DETERMINAZIONE DEL DIRIGENTE SEZIONE AUTORIZZAZIONI AMBIENTALI 12 luglio 2024, n. 336

AU327_062 Procedimento di Autorizzazione Unica per la costruzione e l'esercizio con approvazione del progetto, accertamento della conformità urbanistica e apposizione del vincolo preordinato all'esproprio ai sensi di DPR n. 327/2001 (ex artt. 52-quater e 52-sexies), DL 239/2003 conv. in L. n. 290 del 27/10/2003, art. 1 sexies, c. 5, DGR n. 2006 del 13/09/2011 e DGR n. 1446 dell'08/07/2014.
Metanodotto denominato "Allacciamento PP Srl - Barletta (BT)" DN 100 (4") - DP 75 bar" nel Comune di Barletta.
Proponente: SNAM RETE GAS S.p.A., con sede legale in S. Donato Milanese (Mi), Piazza S. Barbara, 7.

RELAZIONE ISTRUTTORIA

Il presente elaborato costituisce la Relazione Istruttoria relativa al procedimento di Autorizzazione Unica per la costruzione e l'esercizio dei metanodotti denominato *"Allacciamento PP Srl – Barletta (BT)" DN 100 (4") – DP 75 bar*" nel Comune di Barletta, con approvazione del progetto, accertamento della conformità urbanistica, apposizione del vincolo preordinato all'esproprio e dichiarazione di pubblica utilità, proposto da SNAM RETE GAS S.p.A., con sede legale in S. Donato Mil

Fig. 01 - Stralcio progetto SNAM Rete Gas S.p.A

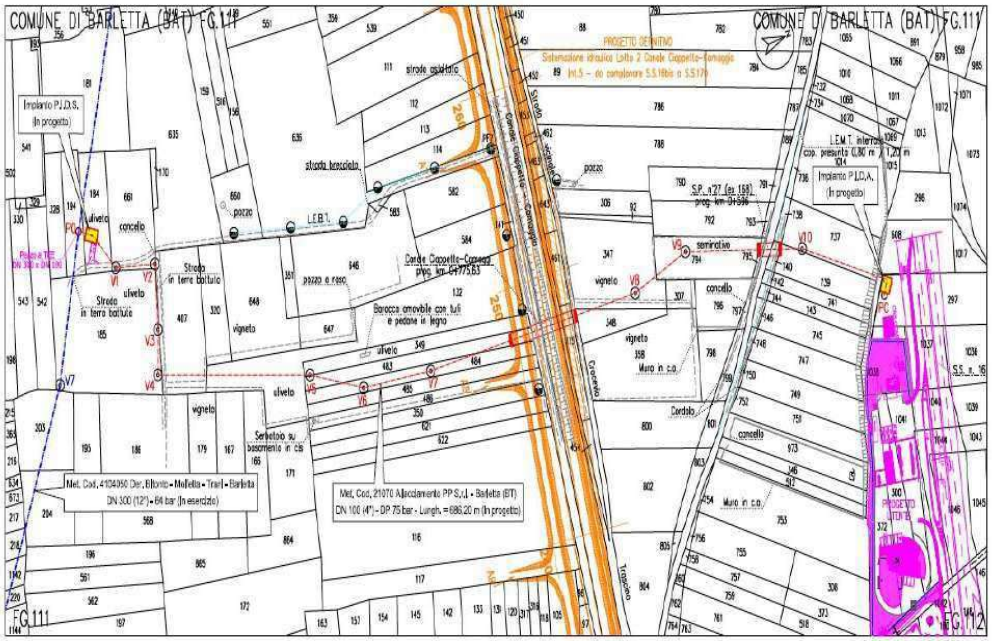
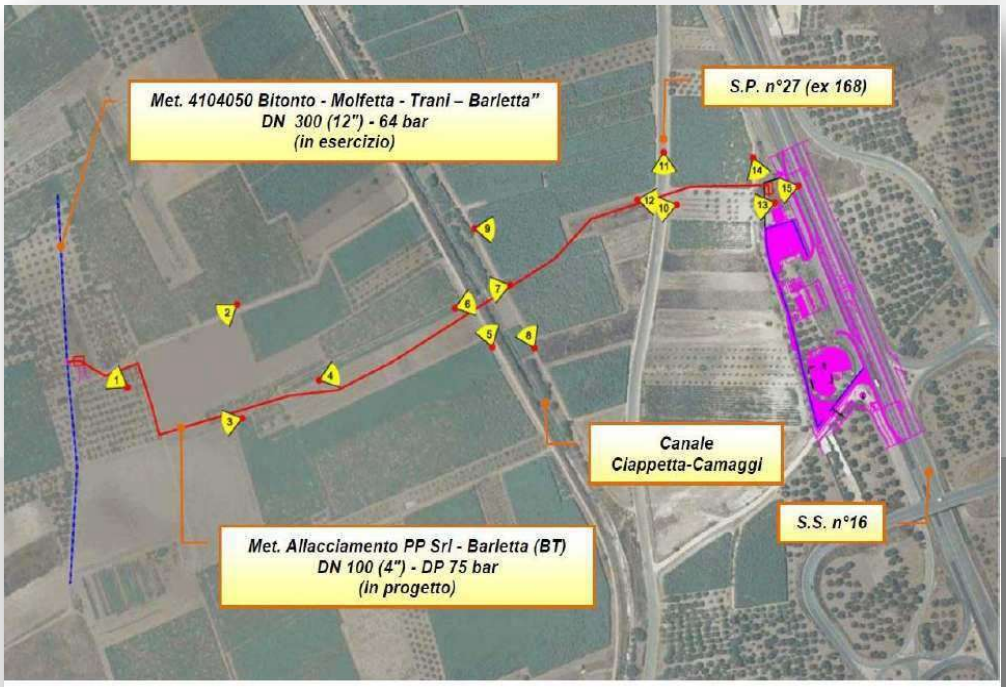
Di seguito si riportano lo stato dei luoghi (catastale ed ortofoto) ed i NUOVI PERCORSI su Carta Tecnica Regionale:

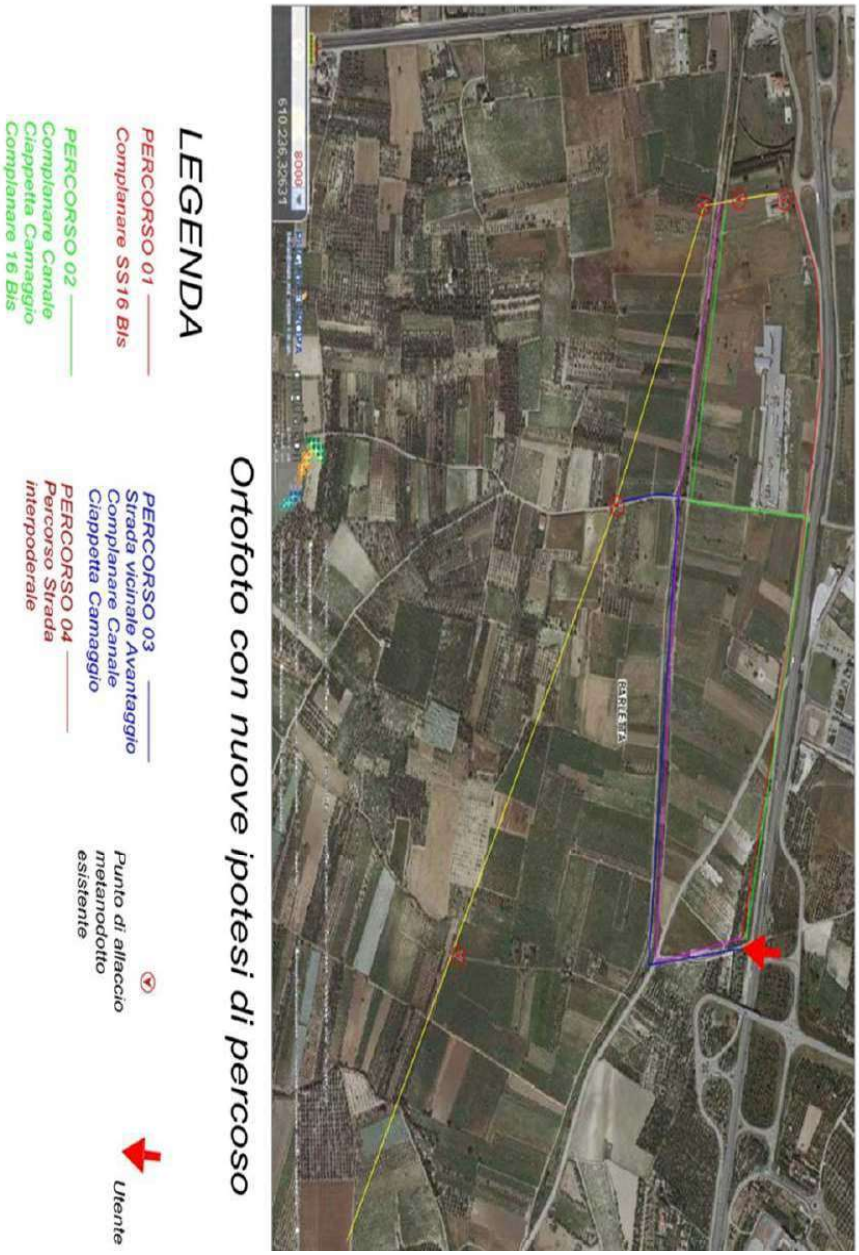
Dall'ampliamento del raggio di azione del progetto, si sono individuati almeno 4 percorsi alternativi a quello di progetto per il passaggio del metanodotto in oggetto.
I suddetti percorsi prevedono lo spostamento del punto di presa, partendo dall'area limitrofa alla cabina IPRM Italgas e sfruttando: La complanare ovest alla SS 16 Adriatica;
Le complanari che corrono parallelamente al canale Ciappetta – Camaggio;
La strada vicinale AVANTAGGIO;
La strada interpoderale a servizio dei lotti agricoli, nell'area oggetto di intervento.

Le direttrici alternative definite **Percorso 02** e **Percorso 03** lungo le complanari che corrono parallelamente al Canale *Ciappetta – Camaggio* non presentano criticità poiché possono coesistere con la viabilità del PROGETTO DEFINITIVO relativo alla sistemazione idraulica Lotto 2 del Canale *Ciappetta-Camaggio*. Il metanodotto passa al di sotto della viabilità stessa e, in caso di intervento, è possibile demolire e successivamente ripristinare la viabilità, come consuetudine nel pronto intervento relativi ai sotto servizi.
La apodittica motivazione circa la NON economicità dell'intervento è una motivazione meramente soggettiva (visto il fine commerciale di tale intervento) e non oggettiva, ed i percorsi proposti presentano un minore impatto ambientale, rispetto a quello di progetto. L'utilizzo della protezione meccanica è un aspetto tecnico che permette la posa della condotta nei percorsi proposti e relativamente all'area impiantistica P.I.D.S., per entrambe le soluzioni alternative, quindi, seppur presente un'area Alta pericolosità idraulica, questa non esclude la realizzazione dell'opera.

Fig. 02 particolare della realizzazione del metanodotto

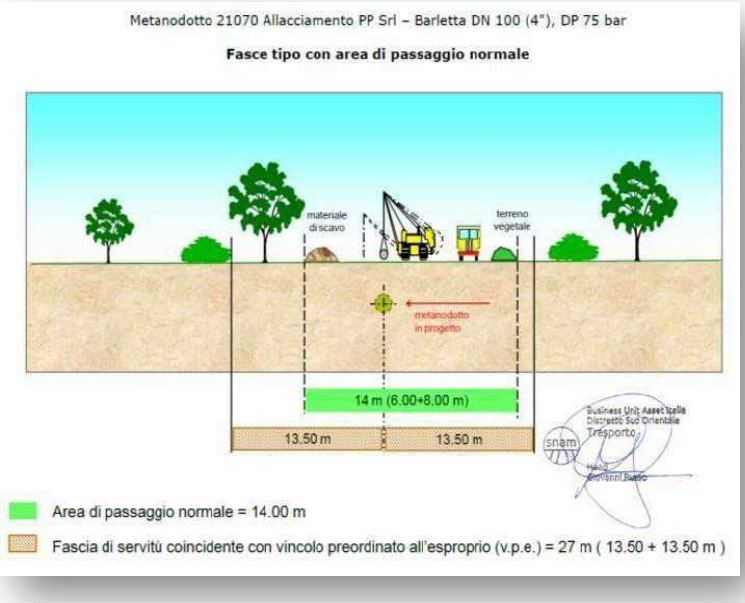
Il suddetto metanodotto, pertanto, andrebbe a intaccare definitivamente *in minus* le potenzialità produttive del suolo, con enorme danno sia ambientale, vista la impossibilità di impianto di colture sul medesimo suolo, che economico per le realtà agricole ivi presenti.

In relazione ai rilievi già formulati dalla SNAM Rete Gas S.p.A in accordo con la SRT Srl,, si specifica quanto segue: a pagina 3/9 della relazione si afferma che: *"la soluzione progettuale adottata si è orientata verso una minimizzazione della lunghezza della condotta mantenendo il più possibile un tracciato rettilineo e/o sub-rettilineo tra i punti da collegare;"*
